**PIECE COMPLEMENTAIRE –**  
**Mémoire en réponse à l’avis de la MRAe**  
**n°2020-4932 du 11 décembre 2020**  
**Juin 2021**

**Demande d’autorisation environnementale**  
**Projet éolien de Lesquielles-Saint-Germain**  
**et Villers-lès-Guise (02)**

**Mémoire en réponse à l’avis de la MRAe**

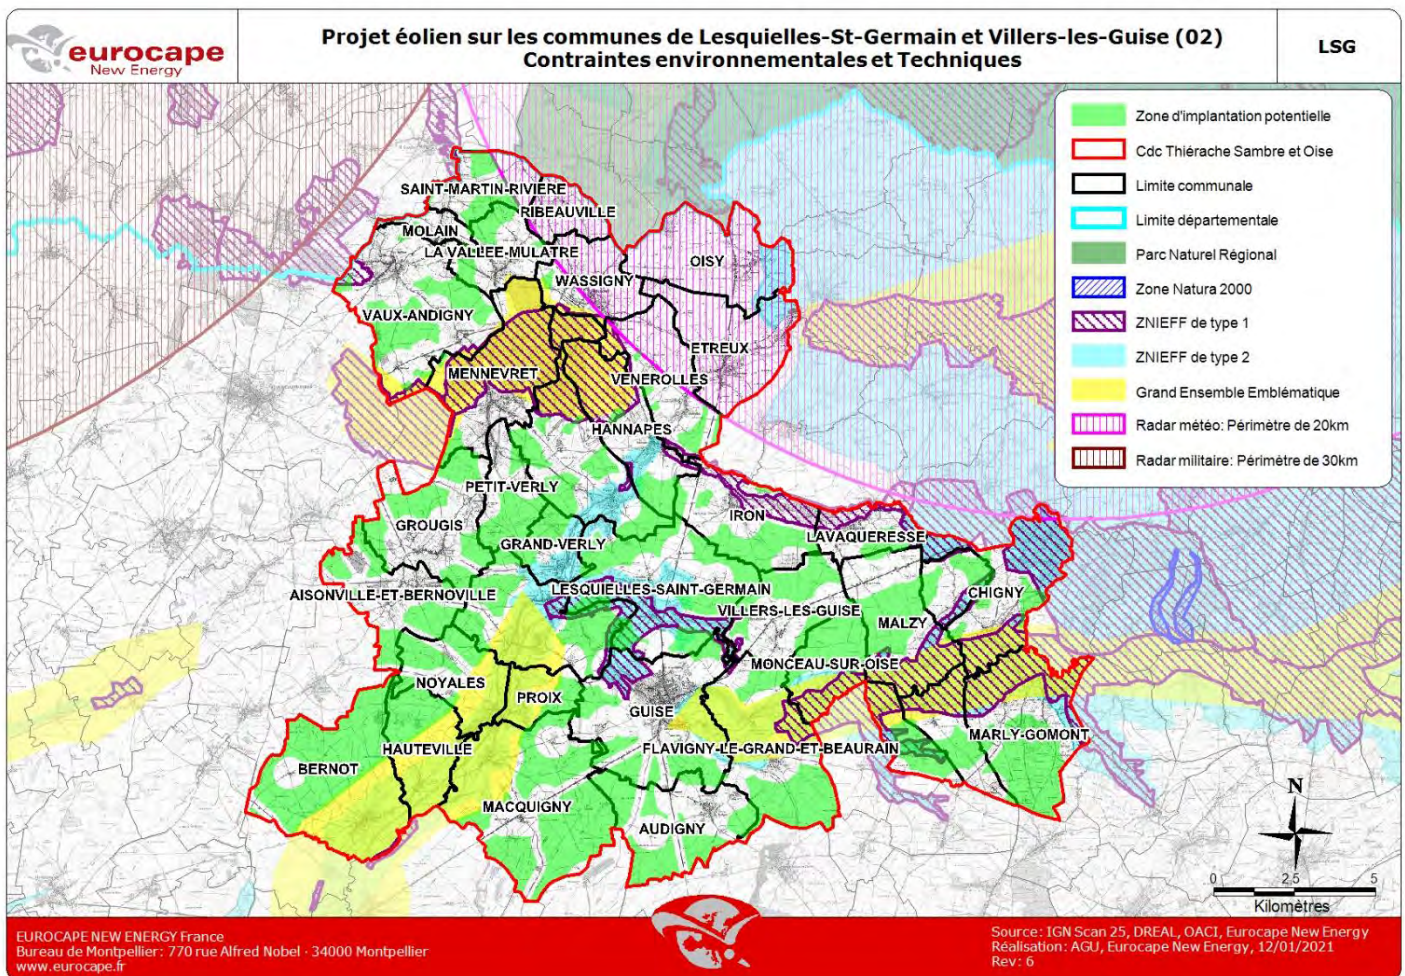
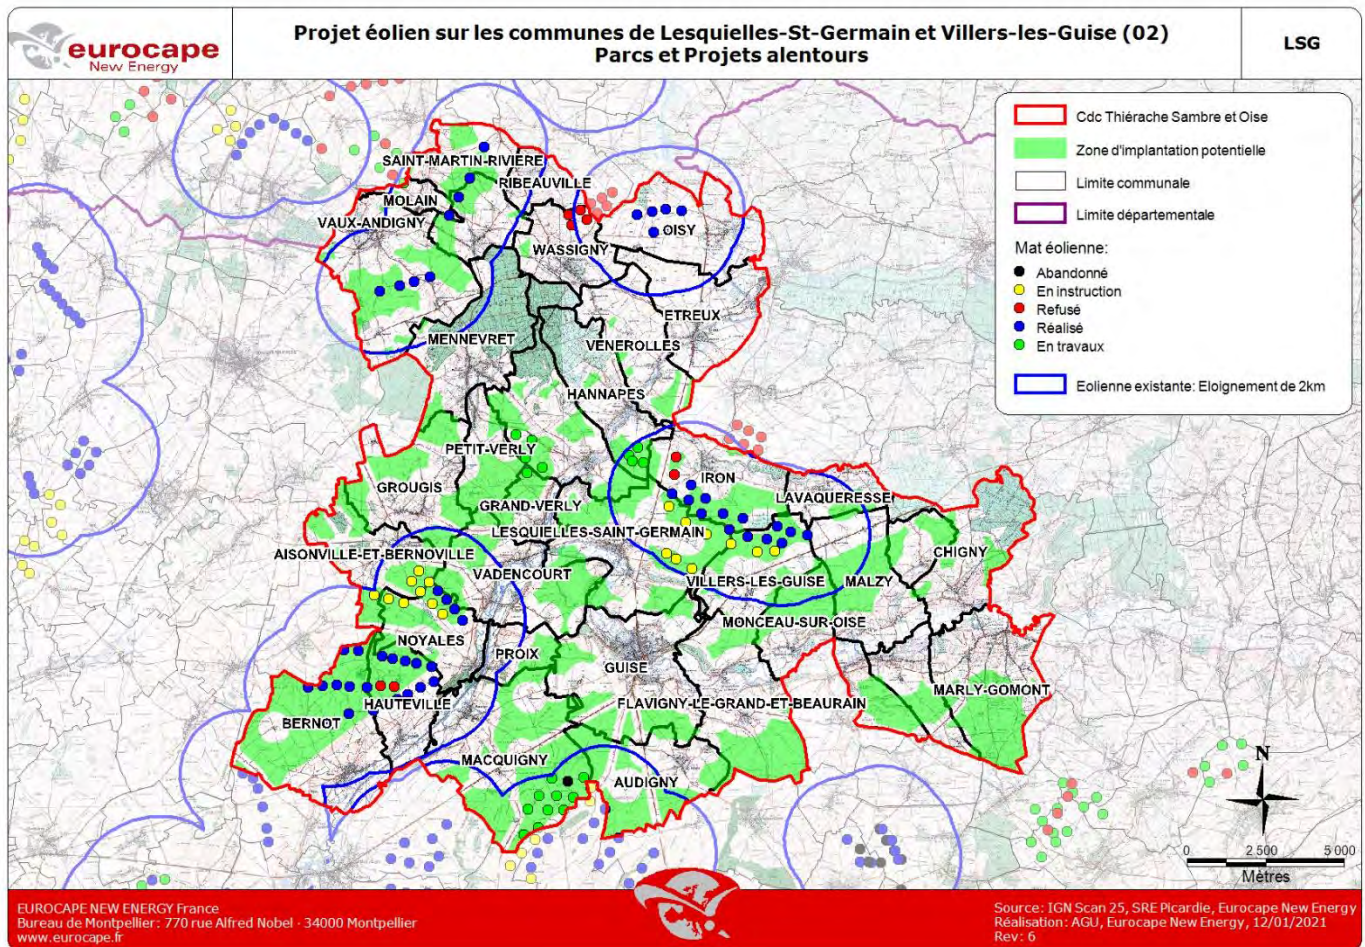
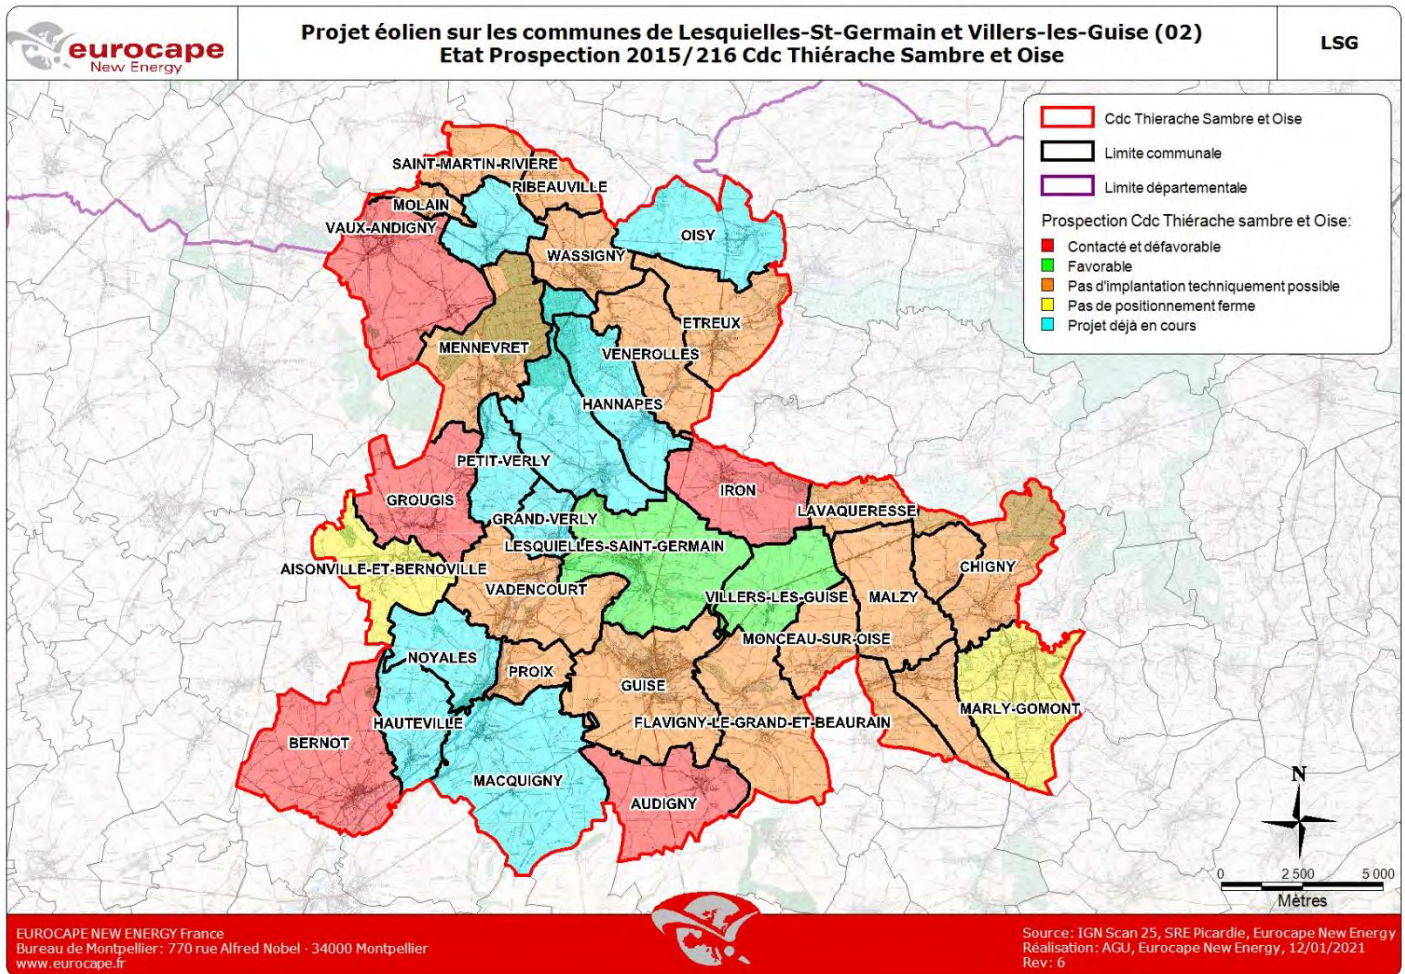
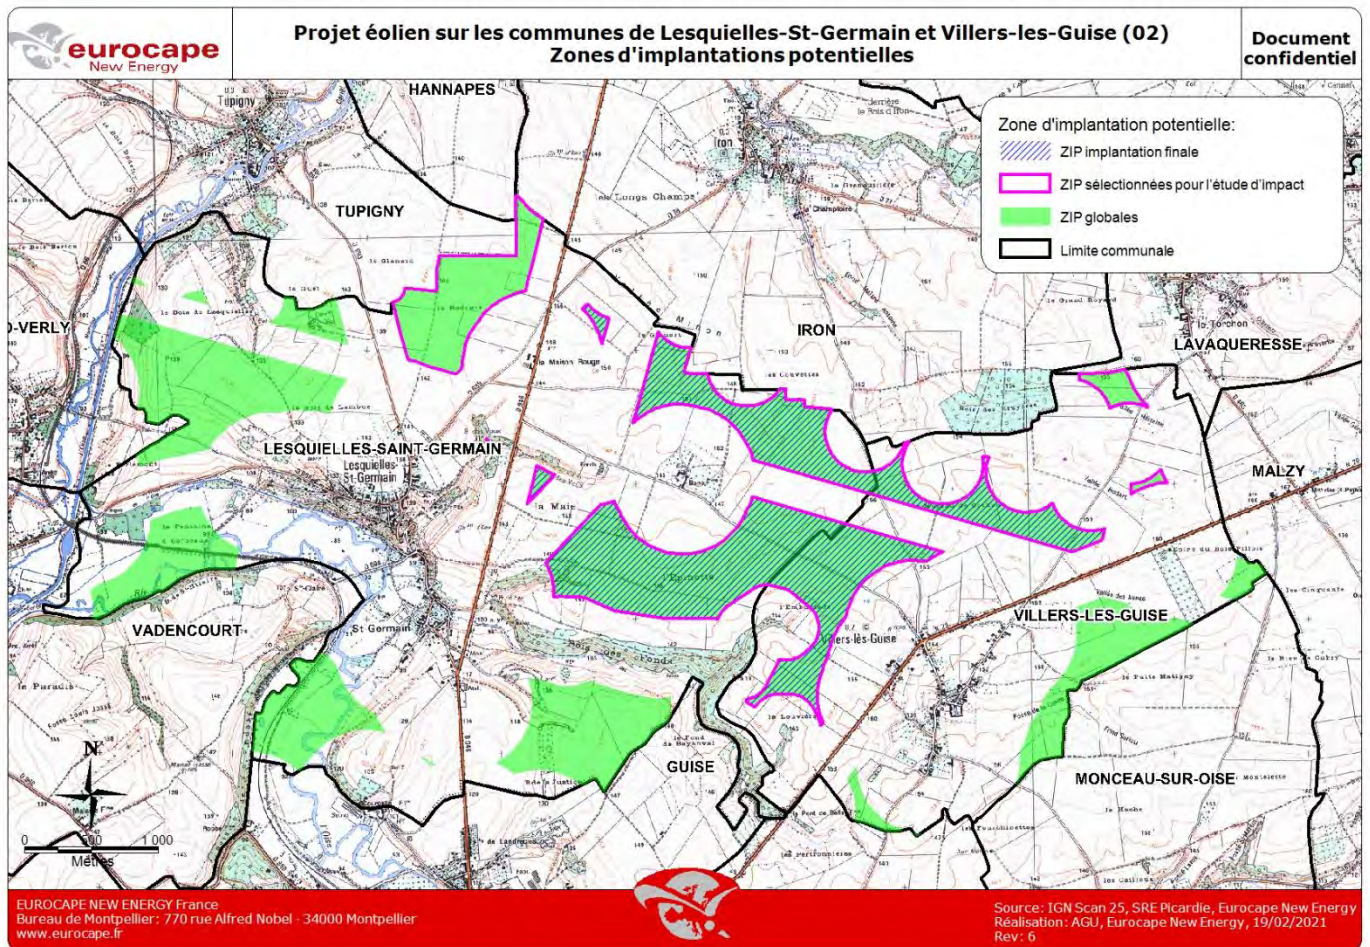
**Recommandation de la MRAe extraite de l'avis :** « *Au regard des impacts forts du projet sur l'environnement, l'autorité environnementale recommande d'étudier l'implantation du projet sur un site présentant moins d'enjeux environnementaux.* »

La carte ci-après montre en partie l'analyse réalisée en 2015 par Eurocape New Energy France avant le lancement de la recherche d'opportunités de projet éolien sur le territoire de l'ancienne région Picardie. Il s'agit là de la présentation des contraintes à l'échelle du territoire de la Communauté de Communes Thiérache Sambre et Oise (qui résulte de la fusion de la Communauté de Communes de la Région de Guise et de la Communauté de Communes de la Thiérache d'Aumale qui existaient encore en 2015).

Sur cette carte, on peut repérer les zones (dites Zones d'Implantations Potentielles) sur lesquelles le lancement d'éventuels projets éoliens pouvait être envisagé après avoir retranché les différentes contraintes explicitées plus haut. **Les communes de Lesquielles-Saint-Germain et Villers-lès-Guise disposaient ainsi, d'après cette première analyse cartographique, de secteurs a priori propices au développement d'un projet éolien.**

En 2015, comme on peut le voir sur la carte suivante, plusieurs parcs éoliens étaient déjà construits et en exploitation sur ce territoire. Afin d'éviter le mitage du territoire et réduire les risques d'encerclement des bourgs, il semblait important de **prioriser la recherche de secteurs en extension directe des parcs existants**. Pour le lancement de sa recherche d'opportunités de développement de projet éolien sur l'ancienne région Picardie en 2015, Eurocape New Energy France a donc priorisé, dans un premier temps, les Zones d'Implantations Potentielles situées à moins de 2 kilomètres de parcs éoliens existants.

**Ainsi, les Zones d'Implantations Potentielles visibles autour des 14 éoliennes en exploitation sur les communes de Iron et Villers-lès-Guise (parc éolien Basse Thiérache Sud) paraissent particulièrement propices au développement d'un nouveau projet éolien en extension directe.**

La carte ci-après présente une photographie des résultats de ces contacts réalisés entre 2015 et 2016. On peut remarquer alors que d'autres opérateurs éoliens avaient parfois déjà soumis des projets à certaines communes et avaient ainsi initié des projets. Certains secteurs propices étaient également déjà occupés par des éoliennes construites. Les communes restantes étaient alors, soit défavorables (c'était le cas notamment de la commune d'Iron qui disposait pourtant d'un secteur intéressant en extension directe d'un parc éolien construit) au lancement d'un projet éolien, soit en réflexion sur le sujet.

Ce rappel du processus général de développement d'un projet éolien démontre que la recherche de nouveau projet éolien inclut, de fait, une analyse multicritère à large échelle permettant de sélectionner les sites les plus propices d'un territoire donné au regard des enjeux environnementaux.

Le développement du projet éolien de Lesquielles-Saint-Germain et Villers-lès-Guise a suivi naturellement ces grands principes. L'étude d'impact a d'ailleurs confirmé l'absence d'enjeux environnementaux rédhibitoires sur les secteurs étudiés et a permis d'éviter les zones les plus sensibles pour l'implantation finale.

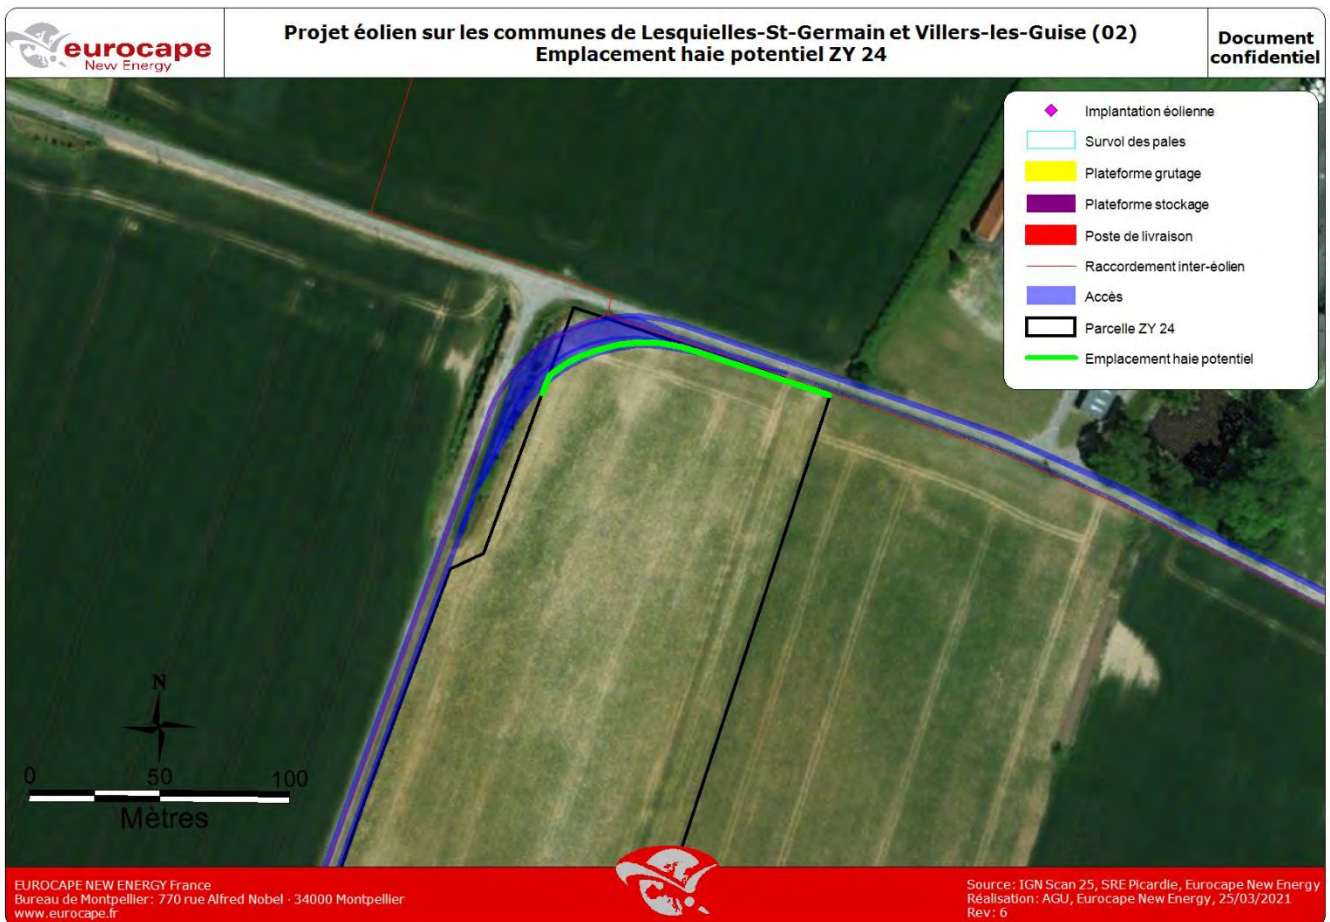
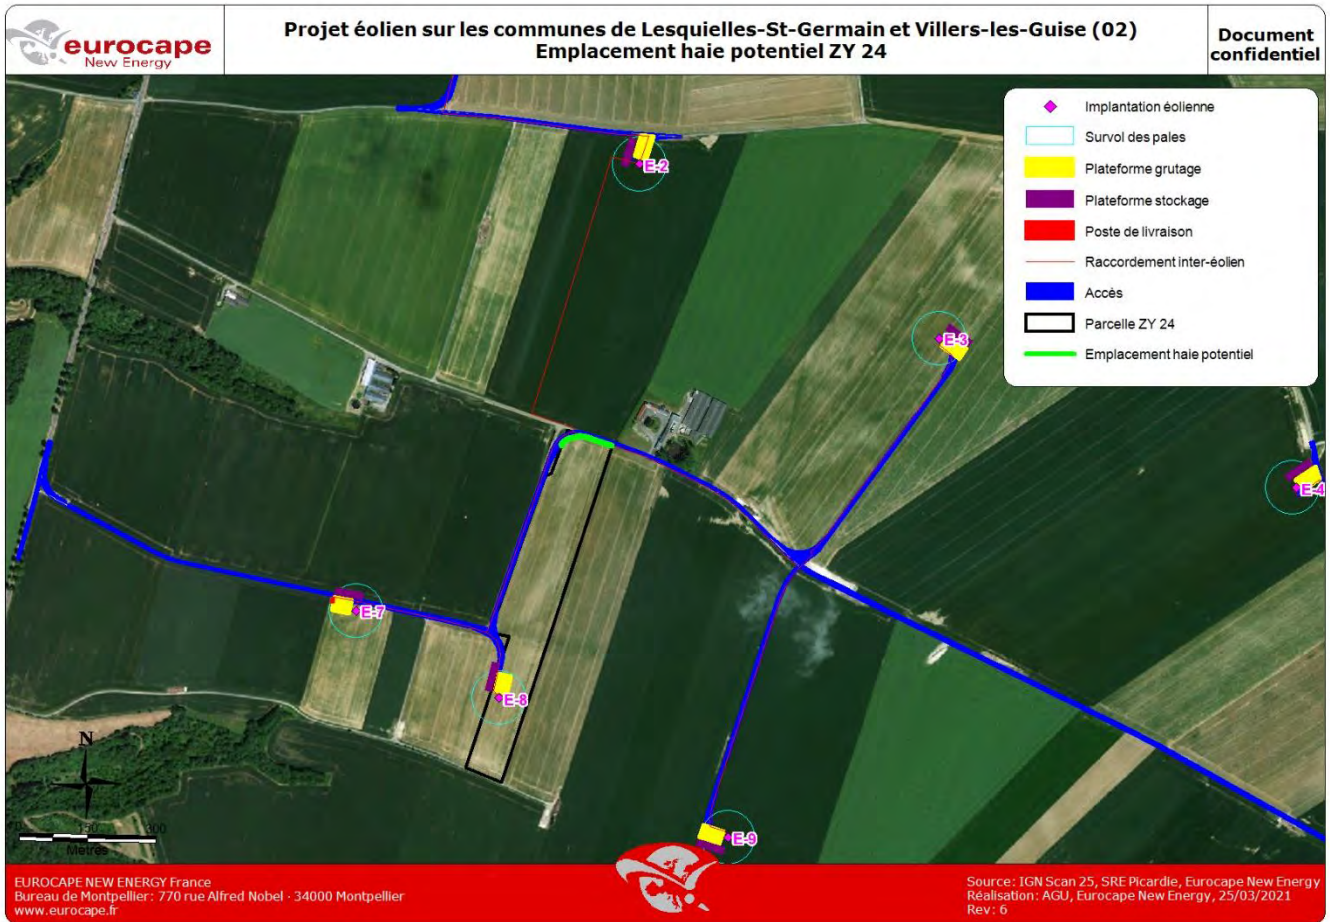
**Recommandation de la MRAe extraite de l'avis :** « *L'autorité environnementale recommande de préciser la localisation de la haie prévue en mesure de compensation. La compensation devra être justifiée des difficultés de mise en œuvre de mesures d'évitement et de réduction pour la création du virage pour le transport des éoliennes.* »

En réponse à la recommandation de la MRAe, la SAS Ferme éolienne de Lesquielles-Villers propose un emplacement précis pour la localisation de la replantation du linéaire de haie prévu en mesure de compensation.

**Cet emplacement est illustré sur les deux cartes suivantes par un trait vert.** L'emplacement proposé est situé à proximité de la haie justement impactée, le long du virage créé pour le projet (et le long du Chemin de Bonot), au nord de l'éolienne E8. L'emplacement sélectionné respecte les préconisations indiquées page 559 de l'étude d'impact (pièce n°7 du dossier de demande d'autorisation environnementale), notamment, il est éloigné de plus de 500 mètres des éoliennes et s'étend sur un linéaire de 120 mètres.

A noter également que la localisation proposée fait le lien entre deux portions de haies préexistantes et s'inscrit donc dans une démarche de reconstitution de continuités écologiques locales. Cette localisation a été validée par le propriétaire de la parcelle concernée et une lettre d'engagement a été rédigée et signée en ce sens. Celle-ci est à retrouver en Annexe 2 du présent mémoire.

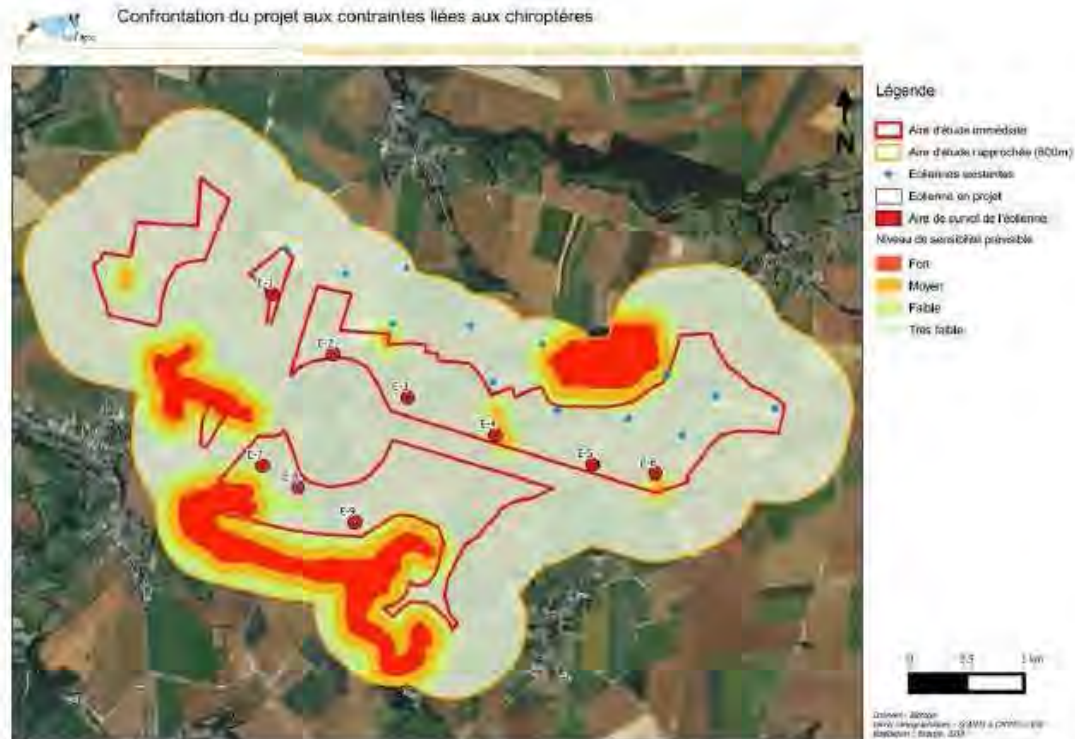
Malgré des inventaires incomplets, onze espèces de chiroptères sont recensées dans l'aire d'étude rapprochée, ce qui représente une richesse spécifique élevée. Les niveaux de sensibilité prévisibles, correspondant au niveau d'enjeu, sont évalués de très faibles à forts dans les aires d'études immédiates et rapprochées (cf. carte page 120 de l'étude naturaliste ci-dessous).

Pourtant, les impacts du projet sur les chiroptères sont évalués page 126 de l'étude naturaliste comme étant faibles à moyens, avant mise en œuvre des mesures. Cette conclusion est surprenante au regard des sensibilités élevées à l'éolien de certaines espèces inventoriées, telles que la Noctule commune, la Noctule de Leisler, la Pipistrelle commune, la Pipistrelle de Kuhl, et la Pipistrelle de Nathusius.

La Noctule commune est une espèce migratrice très sensible à l'éolien. Une publication de juillet 2020 du Muséum national d'histoire naturelle (MNHN) met en évidence une baisse très élevée des effectifs de la Noctule commune de l'ordre de 88 % entre 2006 et 2019, ce qui implique que la destruction d'individus pourrait conduire à engendrer des effets considérables sur l'espèce voire à conduire à la disparition de l'espèce en France. Un évitement des effets négatifs notables du projet sur la biodiversité par un choix d'implantation des éoliennes mieux approprié constituerait une garantie plus robuste pour la préservation de cette espèce.
